Ministero della Transizione Ecologica

OGGETTO: [ID: 8090] Elettrodotto aereo 380 kV in singola terna Paternò-Priolo e opere connesse - Interventi "Raccordi 150 kV alla SE Pantano, opere connesse e demolizioni". Procedimento di valutazione preliminare, ex art. 6, c.9, del D.Lgs. 152/2006 e ss.mm.ii. Nota Tecnica.

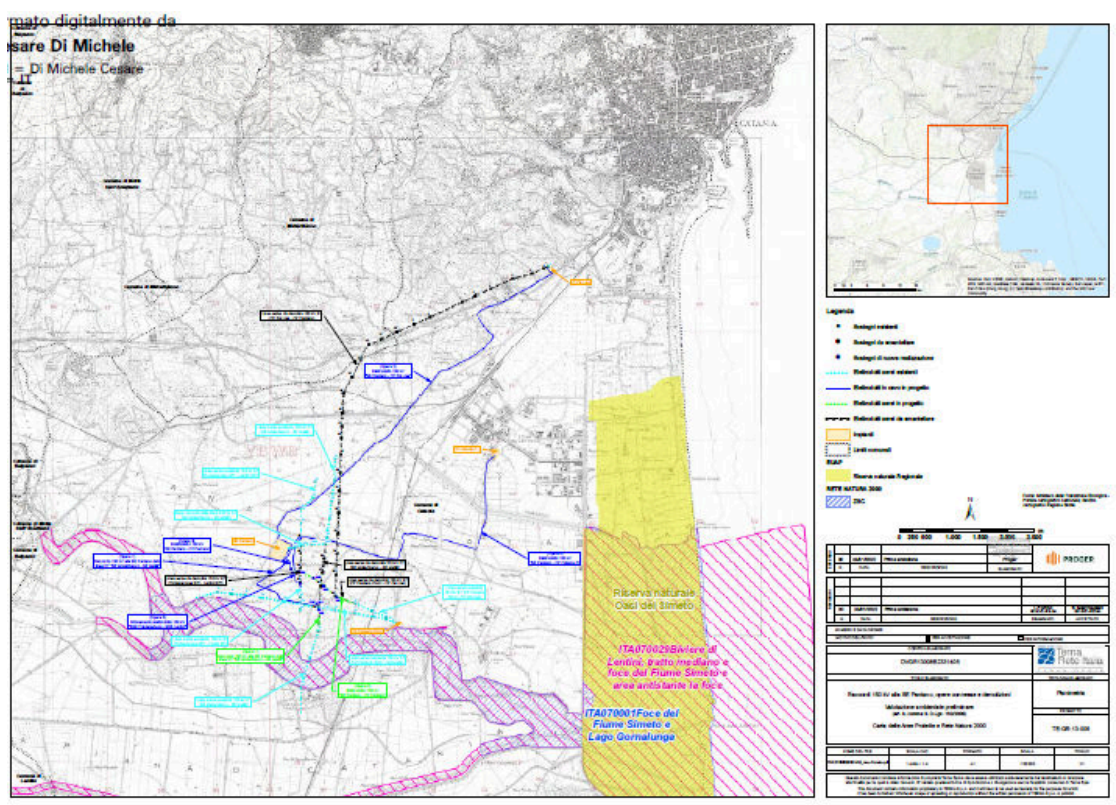
Il Proponente afferma che “l’area di progetto non ricade all’interno di Aree Naturali Protette né in Zone umide di importanza internazionale” aggiungendo altresì “tuttavia, data la vicinanza delle opere con lo ZSC ITA070001 “Foce del Fiume Simeto e Lago Gornalunga” e la ZPS ITA070029 “Biviere di Lentini, tratto mediano e foce del Fiume Simeto e area antistante la foce”; verrà sviluppata apposita Screening di Incidenza Ambientale.”

- considerato che lo Screening di Incidenza Ambientale, che il proponente ritiene di dover sviluppare data la vicinanza delle opere con lo ZSC ITA070001 "Foce del Fiume Simeto e Lago Gornalunga" e la ZPS ITA070029 "Biviere di Lentini, tratto mediano e foce del Fiume Simeto e area antistante la foce", per le opere ricadenti nel campo di applicazione della VIA, ai sensi dell'art. 10 del D.Lgs. 152/2006, è compreso nella valutazione ambientale;

si ritiene che il progetto in esame debba essere più opportunamente valutato nell'ambito almeno di una procedura di Verifica di Assoggettabilità a VIA, ai sensi dell'art. 19 del D. Lgs. 152/2006 e ss.mm.ii. integrata con Valutazione di incidenza ai sensi dell'art. 10 del D.Lgs. 152/2006.
